# 淀川水系ダム事業費等監理委員会資料

## －川上ダム建設事業－

平成30年7月30日

独立行政法人 水資源機構 関西・吉野川支社

## ⑤左岸工事用道路等工事 仮栈橋削孔費用の増加

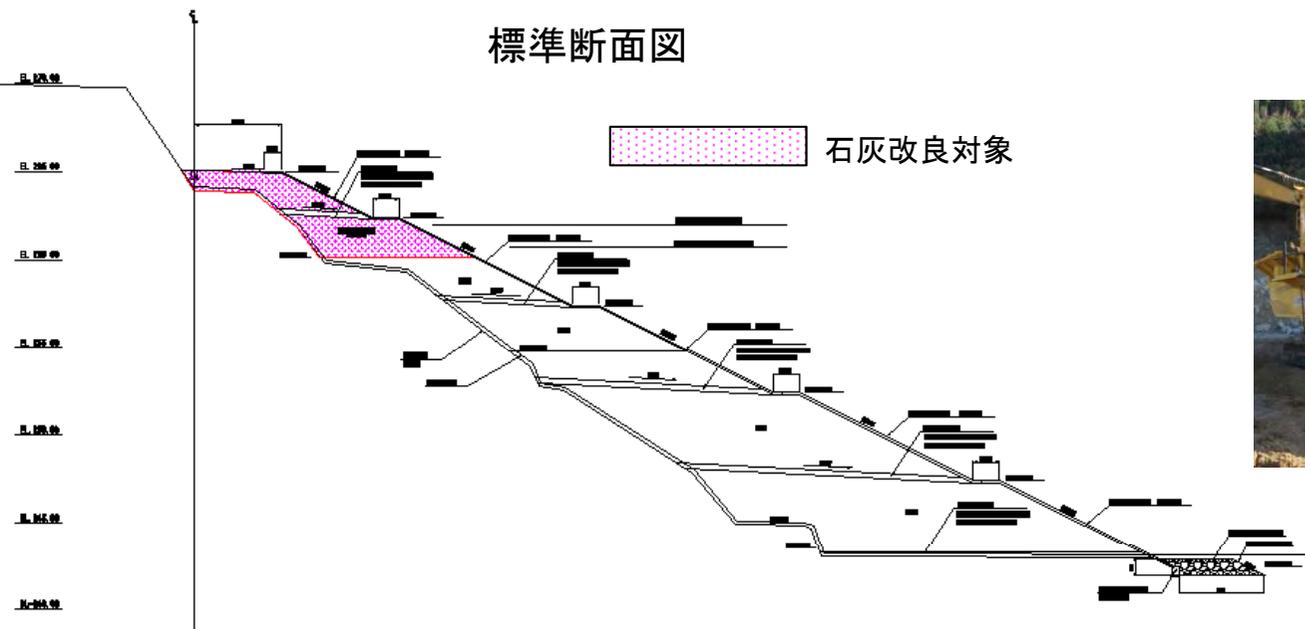
- ・仮栈橋杭のダウンザホールハンマエの削孔区分について、ボーリング調査結果に基づき、一部を砂質土→中硬岩へ変更したことによるコストの増加。

ボーリング調査(一軸圧縮試験)の結果、中硬岩、硬岩等が確認されたため、ダウンザホールハンマエの削孔区分を一部砂質土→中硬岩等へ変更した。

当初計画	変更計画 (コスト増加)
概算費用	約51百万円	約61百万円
コスト増加額	—	約10百万円

# ④川上ダム本体建設工事 技術提案等によるコスト縮減

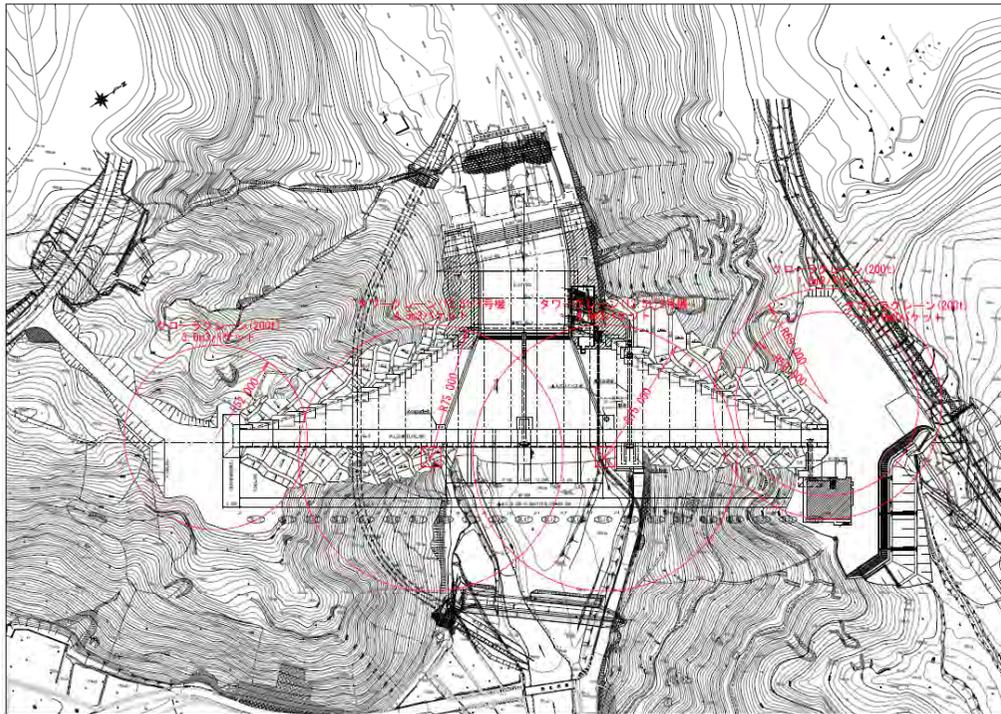
- ・ 主打設設備の変更提案によるコスト縮減。設備損料は増加するが打設効率が良くなりコンクリート打設に関するトータルコストを縮減

標準案

- ・ 主打設設備：タワーレーン13. 5t吊り2基
- ・ コンクリートバケツ容量：4. 5m<sup>3</sup>
- ・ 減勢工へのコンクリート運搬：ダンプトラック10t

技術提案

- ・ 主打設設備：タワーレーン25t吊り2基
- ・ コンクリートバケツ容量：6. 0m<sup>3</sup>
- ・ 減勢工へのコンクリート運搬：タワーレーン25t吊り2基

## 建設発生土受入地の変更

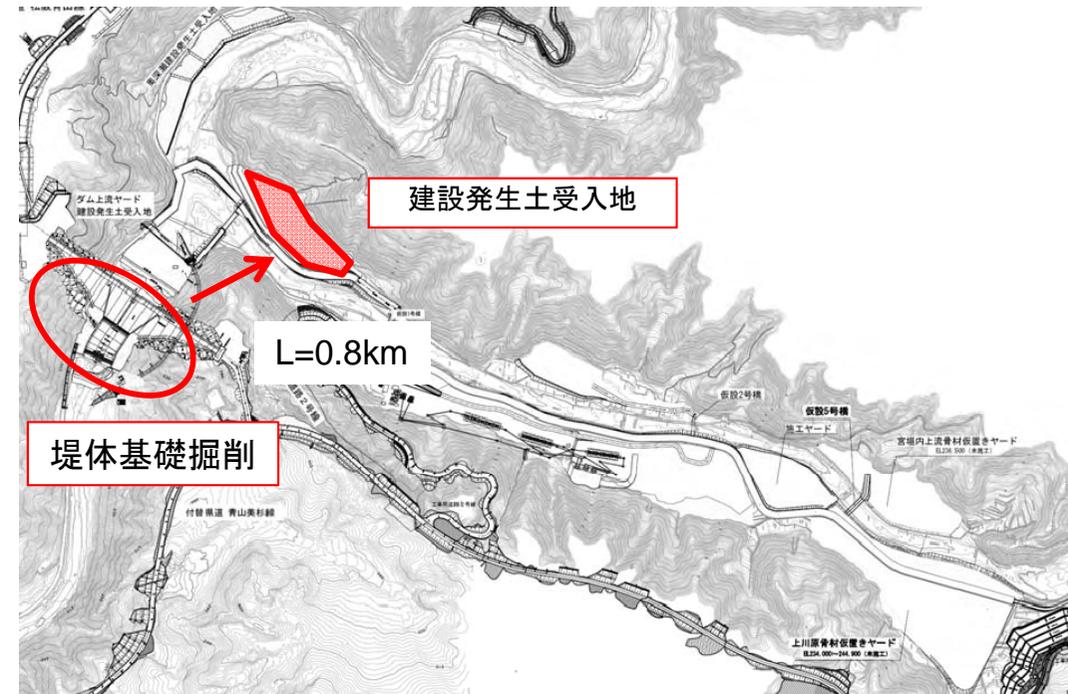
・川上ダム本体建設工事の施工計画にあわせ、建設発生土受入地の配置を見直し、運搬距離を短かくしたことによりコストを縮減

当初案では骨材仮置きヤードとして使用する計画としていたが、川上ダム本体建設工事の施工計画でヤードとしての使用は行わないことから、建設発生土受入地として変更した。

当初計画	変更計画 (コスト縮減)
概算費用	約190百万円	約180百万円
コスト縮減額	—	約10百万円

# ⑧岡部地区斜面对策工事 不安定化懸念斜面对策工設計の見直し

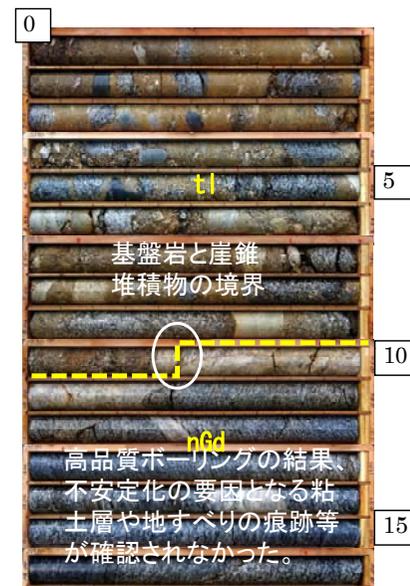
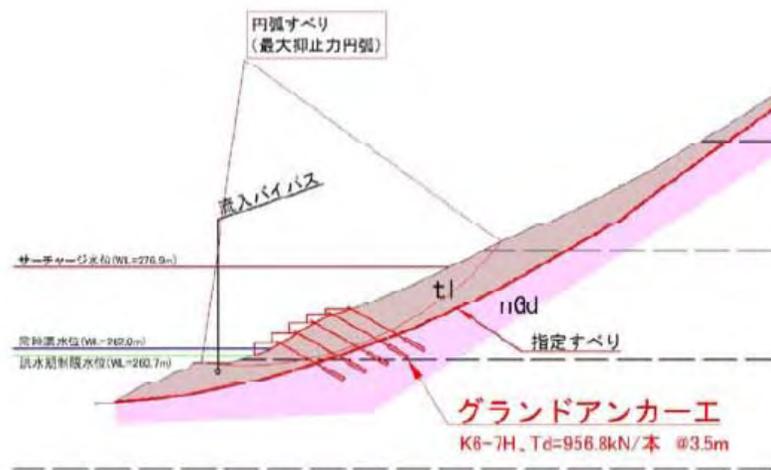
- ・ 高品質ボーリングを実施し基盤岩と崖錐堆積物境界に不安定化の要因となる粘土層や地すべりの痕跡等がないことを確認し、対策工範囲及び規模を縮小するとともに対策工法を変更したことによりコストを縮減。

当初計画	変更計画(コスト縮減案)
概算費用	約255百万円 (170×1.5)	約76.5百万円 (51×1.5)
コスト縮減額	—	約178.5百万円

# ⑨前深瀬川右岸(MR-4)斜面对策工事(仮称) 不安定化懸念斜面对策工設計の見直し

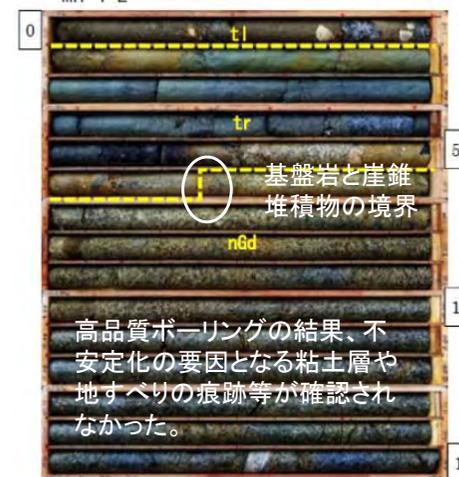
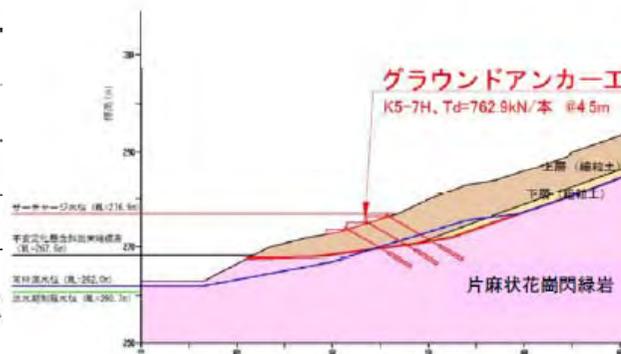
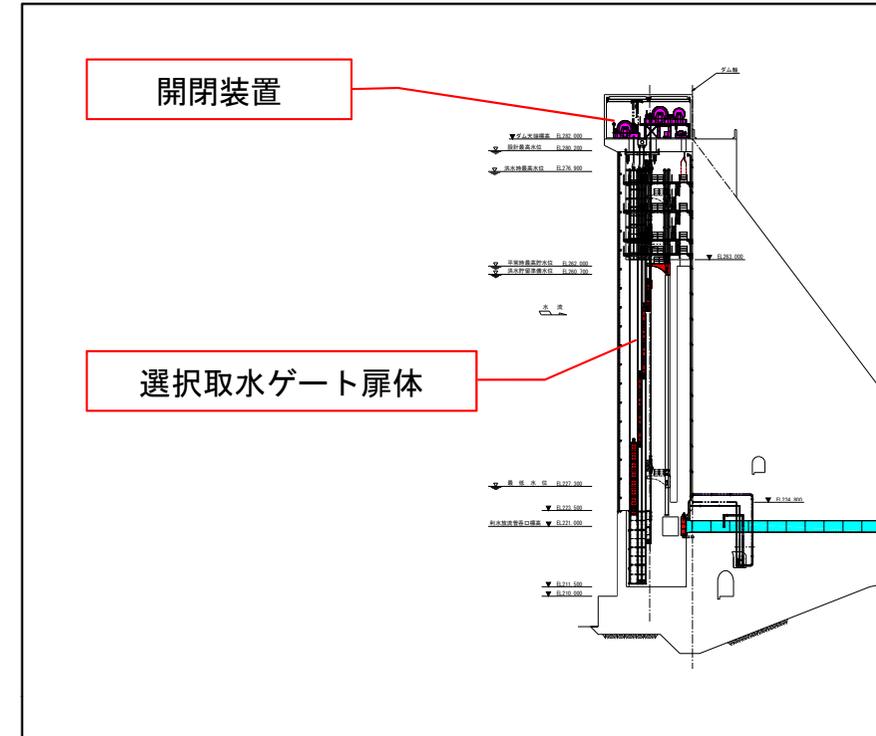
- ・高品質ボーリングを実施し基盤岩と崖錐堆積物境界に不安定化の要因となる粘土層や地すべりの痕跡等がないことを確認し、対策工を不要としたことによりコストを縮減。

高品質ボーリングの結果、不安定化の要因となる粘土層や地すべりの痕跡等が確認されなかった。

- ・高品質ボーリングの結果から保全対象の有無、崖錐の規模等から精査の必要性を再整理し、有識者(土木研究所)へ技術相談した上で斜面对策を不要とする見直しを実施した。

当初計画	変更計画(コスト縮減案)
概算費用	約102百万円 (68×1.5)	—
コスト縮減額	—	約102百万円

## 選択取水設備最低水位付近の呑口高さ見直し

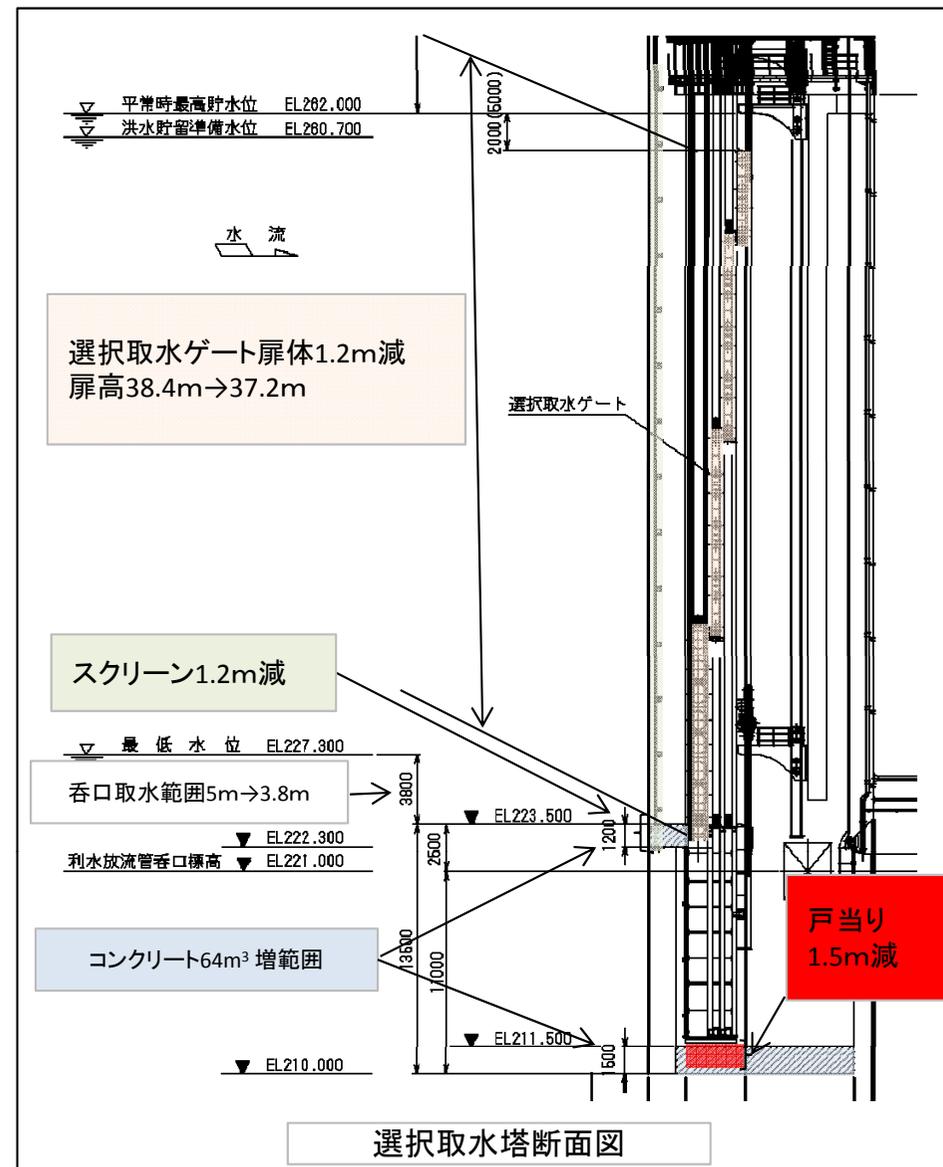
- ・ 最低水位付近の取水呑口高さを5mとしていたが、運用の見直しを行い不特定補給量が確保できる呑口高さ3.8mに変更することで、当初計画より扉体高さ1.2m減、戸当り延長1.5m減、スクリーン延長1.2m減としたことによりコストを縮減。

当初計画	変更計画(コスト縮減案)
概算費用	約436百万円	約427百万円
コスト縮減額	—	約9百万円

ローラゲート及びスライドゲート比較表

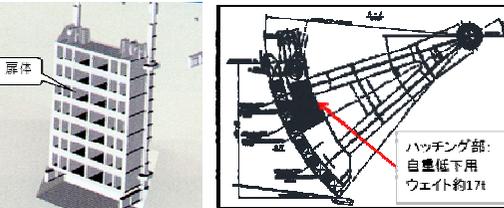
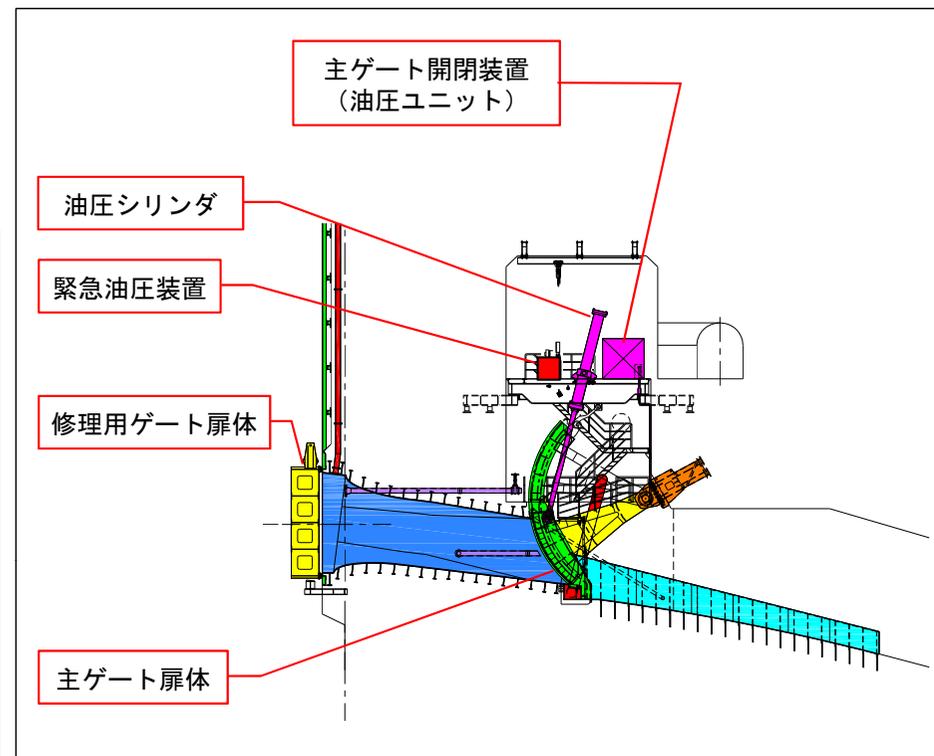
- ・修理用ゲートの扉体形式は、従来は流水遮断機能を有したローラゲートを採用していたが、流水遮断方法・構造の見直しを行い、流水遮断機能を有しないスライドゲートとし、かつ、主ゲートに自重降下による流水遮断機能を具備させることによりコストを縮減。

当初計画	変更計画(コスト縮減案)
概算費用	約142.240百万円	約129.040百万円
コスト縮減額	—	約13.2百万円

放流管呑ロゲート 扉体形式 流水遮断方法	ローラゲート 放流管呑口のローラゲートによる遮断	スライドゲート+主ゲートウェイト 主ゲートによる自重降下等
	 <p>ローラゲートイメージ図</p>	 <p>スライドゲートイメージ図 主ゲート扉体断面図</p>
製作費	ローラゲート製作費(扉体、戸当り、開閉装置)142,240,000円	スライドゲート製作費(扉体、戸当り、開閉装置)127,000,000円 主ゲートウェイト費 2,040,000円 計 129,040,000円
コスト縮減額		-13,200,000
